INFORMATION PRODUIT

SUPPRESSION DE LA CONTREFEUILLURE SUR C43 & P43

DÉTAILS MODIFICATIONS

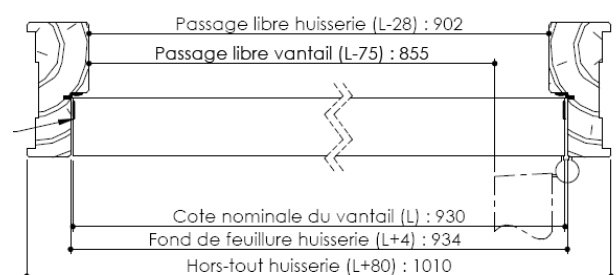
Depuis le 07 juin 2021 les contrefeuillures présentes sur les références CLIMAFONE 43 et PREMAFONE 43 sont supprimées, en dehors des cas ci-dessous :

- > Huisserie Bois en place avec feuillure inférieure à 56 (iso).
- > Huisserie Métallique en place avec feuillure inférieure à 58 (iso).

- > En huisserie bois : on passe d'une feuillure 46 iso à 56 (iso).
- > En huisserie métal : on passe d'une feuillure 48 iso à 58 (iso).
